# Unterrichtung

### Bericht über das Ergebnis der Vorplanung und der frühen Öffentlichkeitsbeteiligung Neubaustrecke Dresden – Grenze Deutschland/Tschechien (– Prag)

Abbildung 13: Horizontalschnitt des geplanten Evakuierungs- und Rettungspunktes (Quelle: DB InfraGO)

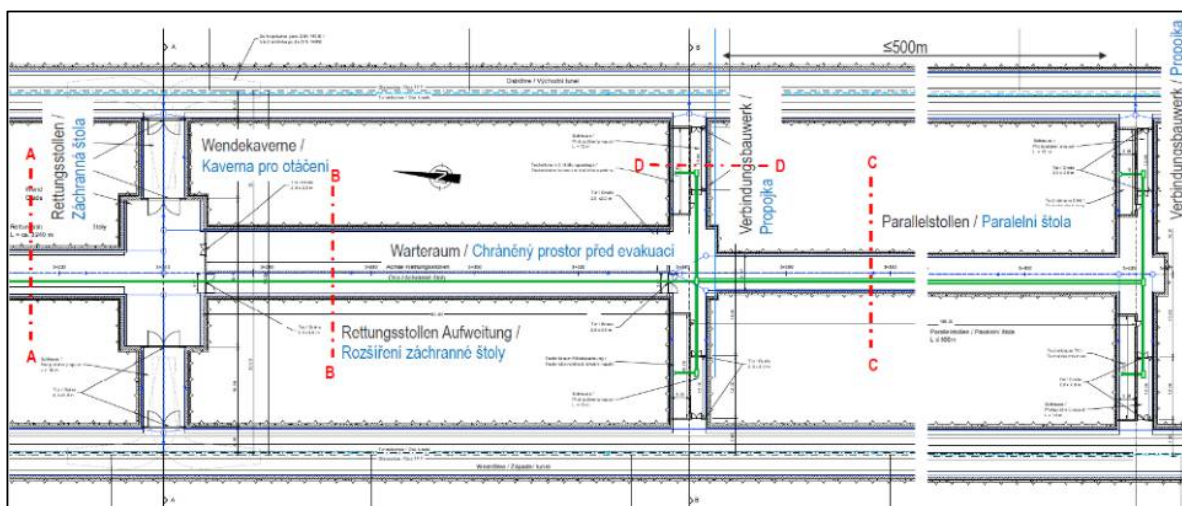
Die Zufahrt mit Bussen, ein allfälliges Reversieren und Aufnehmen der Fahrgäste wird als störungsanfällig und vergleichsweise langsam beurteilt; dahingehend gibt es sicherlich vertiefte Evakuierungssimulationen, die vorzulegen wären.

- ➔ Es wird daher angeregt, Überlegungen und Erkenntnisse von anderen, internationalen Projekten mit einfließen zu lassen und die geometrische Auslegung auch mit Einsatzkräften, die psychologische Dynamiken und einsatztaktische Maßnahmen in Notsituationen noch besser beurteilen können, nochmals zu diskutieren.

Lage der TWSG für Talsperren (Gottleuba) mit Lage des Tunnels lt. DB (in lila)

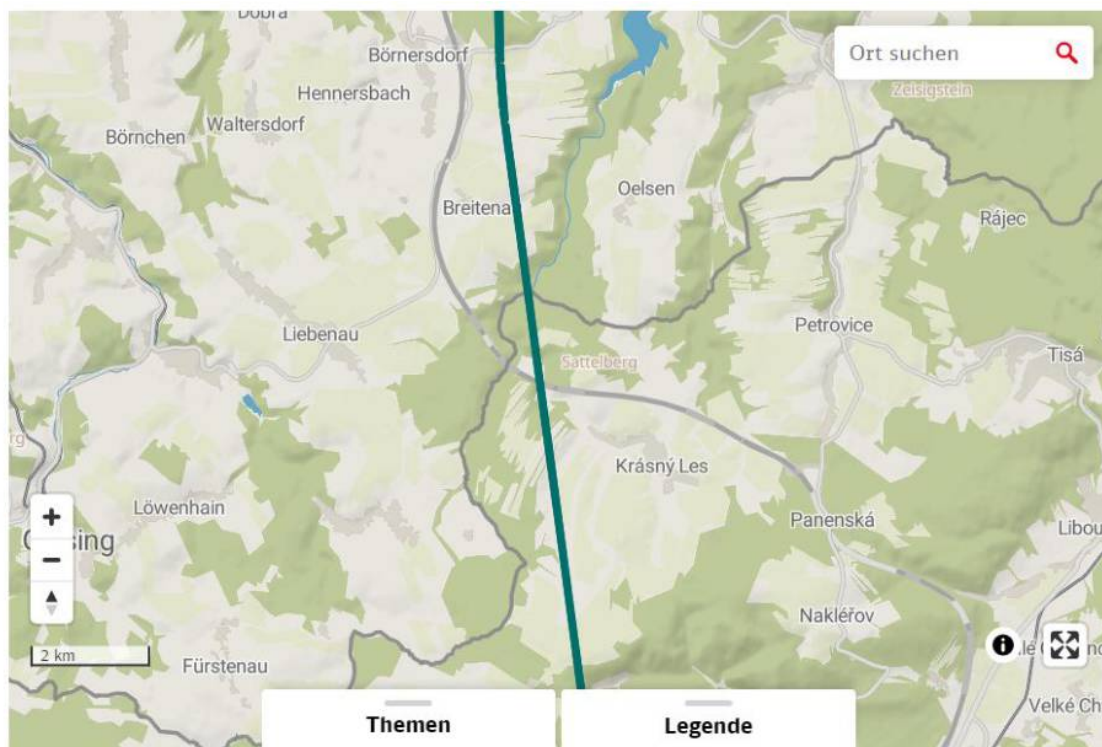
Für die TS Gottleuba gilt die Trinkwasserschutzzonenordnung vom 22.2.1973  
Danach liegen 15,6 km<sup>2</sup> (44,8 %) der Gesamtfläche (von 34,8 km<sup>2</sup>) auf tschechischer Seite und sind nie grenzübergreifend dargestellt.

3 Luftbilder

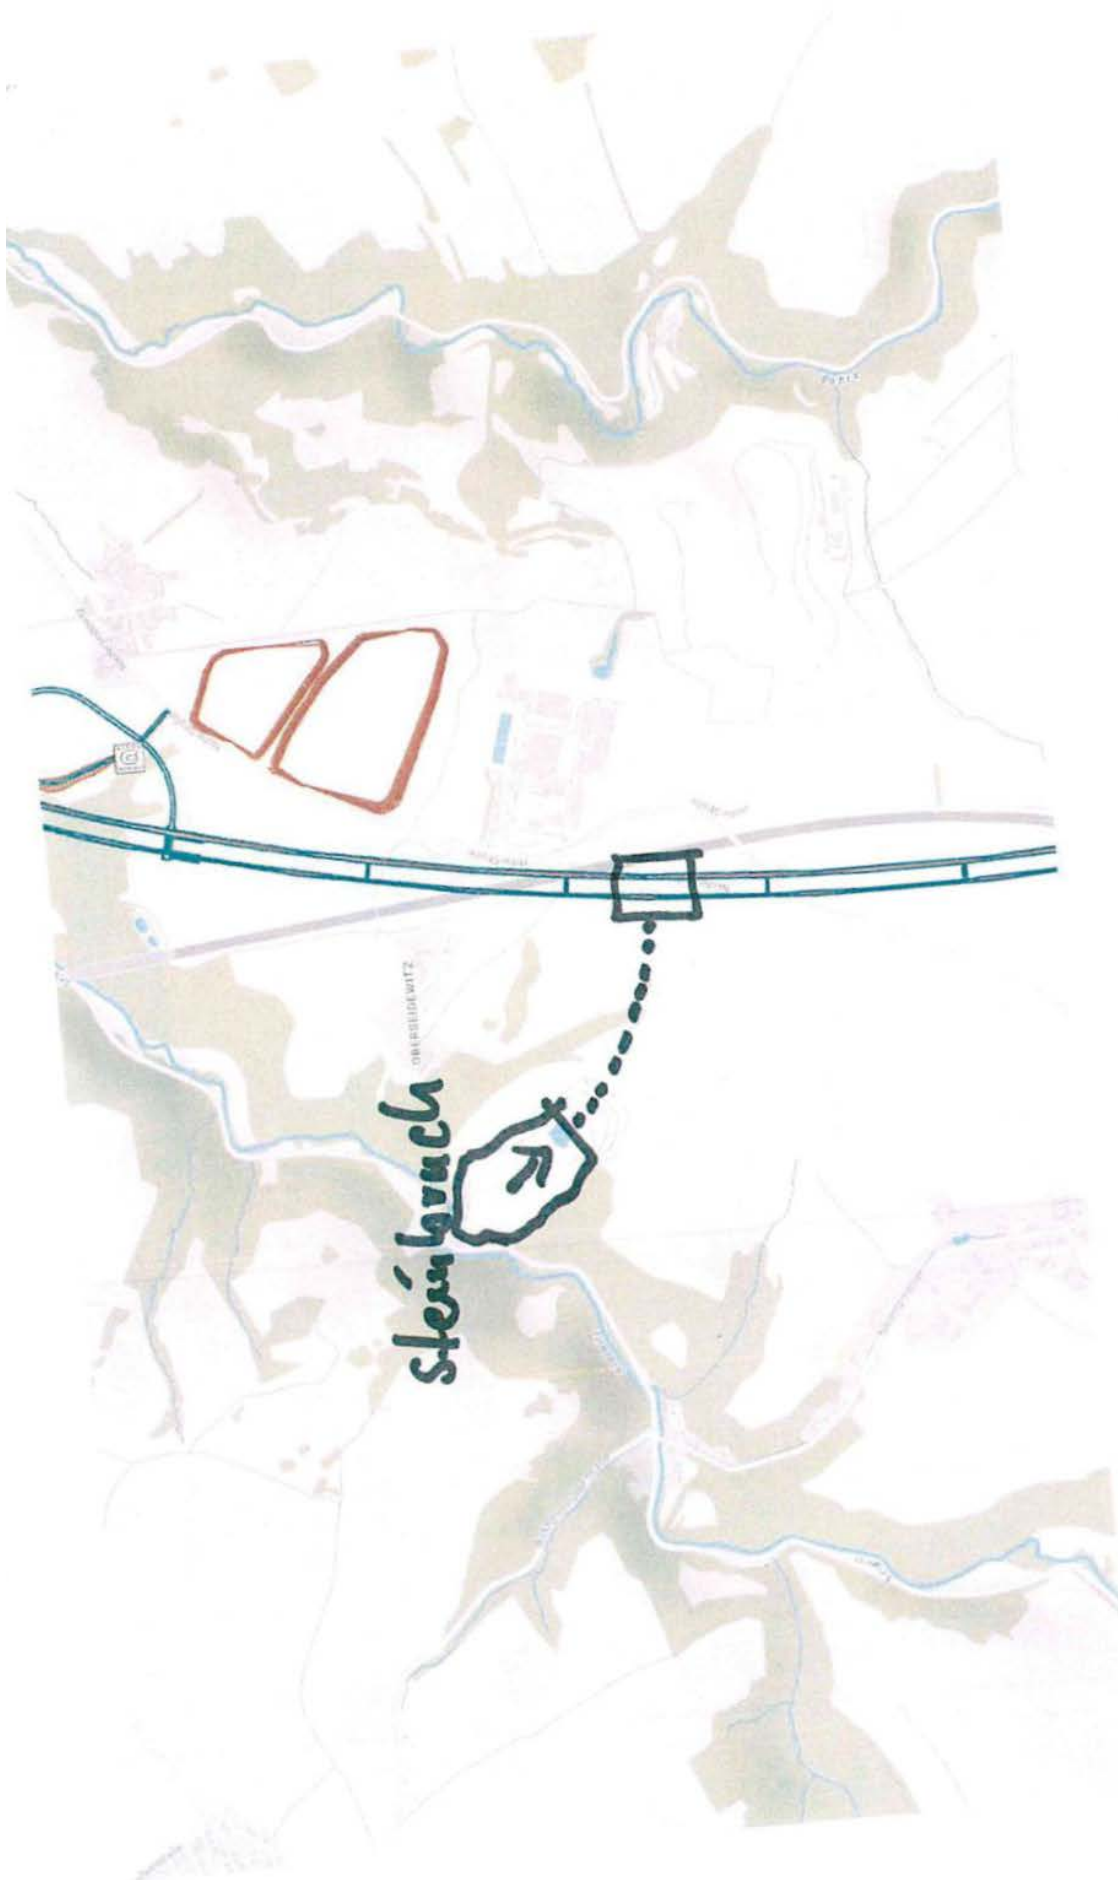
Anmerkung: Zum Vorschlag der Anwohner, den Zwischenangriff über den noch vorhandenen Steinbruch im Seidewitztal zu konzipieren, ist in Jahresfrist als Konzept zu untersuchen. Die Kurzfristigkeit begründet den vorhandenen Renaturisierungsstand, der zur Zeit im ehemaligen Steinbruch durchgeführt wird.

Die ehemaligen Flächen des Steinbruches sind nach unserer Kenntnis völlig genügend für dieses Vorhaben. Die Lager- und Funktionsflächen sind zur Zeit zu einem Drittel bereits mit Strauchgewächsen bewachsen, und stellen somit kein Hindernis dar, könnten gerodet werden.

Lage der TWSG für Talsperren (Gottleuba) mit Lage des Tunnels lt. DB (in lila).

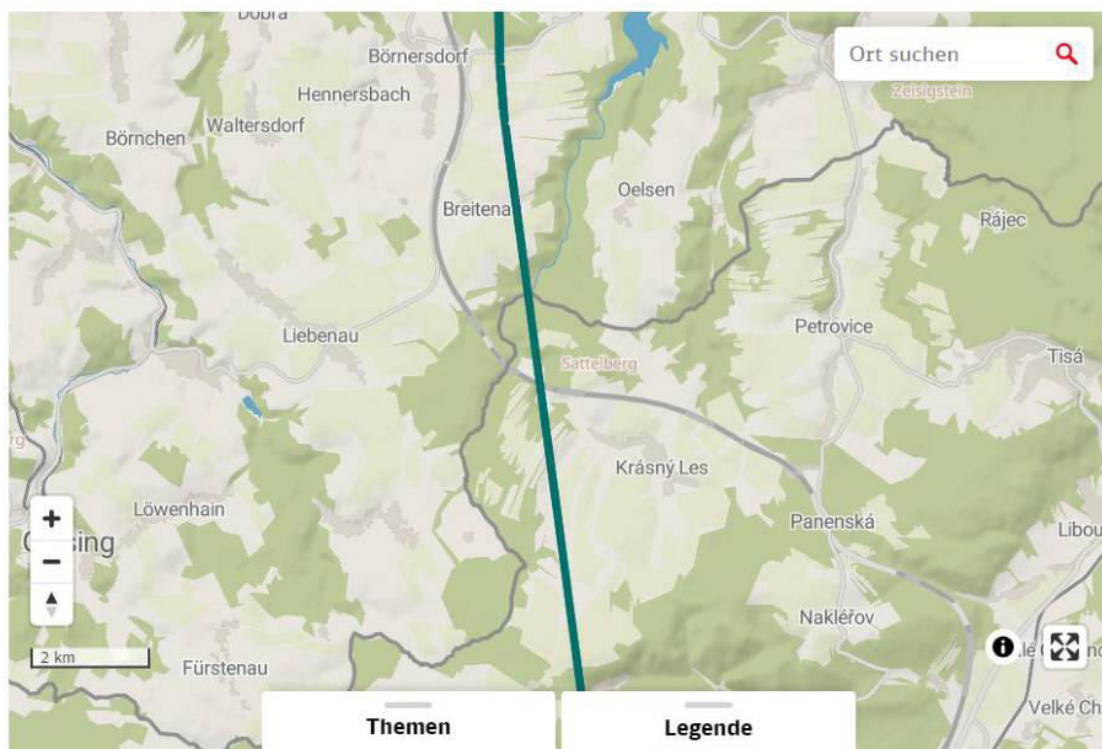
Für die TS Gottleuba gilt die Trinkwasserschutzzonenordnung vom 22.2.1973  
Danach liegen 15,6 km<sup>2</sup> (44,8 %) der Gesamtfläche (von 34,8 km<sup>2</sup>) auf tschechischer Seite und sind nie grenzübergreifend dargestellt.
